KOMINIARSKA SPÓŁDZIELNIA PRACY
"ŚW. FLORIAN" we Wrocławiu
REJONOWY ZAKŁAD KOMINIARSKI NR 17
WAŁBRZYCH

Opinia Nr 007558

Wzrostków przeprowadzonych oględzin - ekspertyzy urządzeń grzewczo-kominowych

w budynku przy ul. Pocztowej nr 5/10 w Wałbrzychu

SKIC ORIENTACYJNY

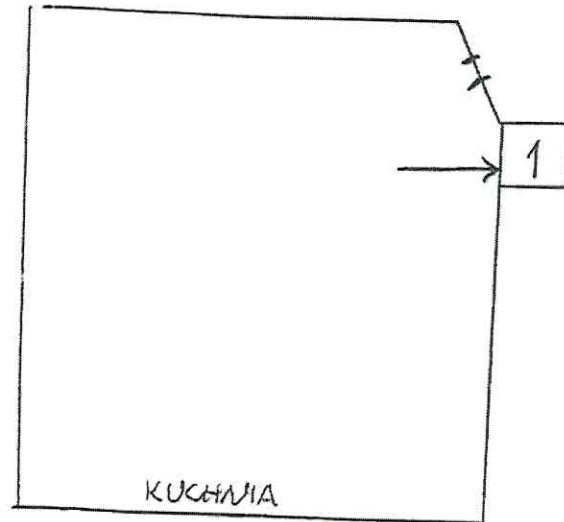
1. Przewód kominowy nr 1 (45x45cm) może być przeznaczony dla pieca kuchennego (piec istniejący) lub pieca c.o.w. wspólnego.
2. Wentylacja wywiewna prawidłowa - zewnetrzna.
3. Wentylacja nawiewna prawidłowa z zewnetrzna.
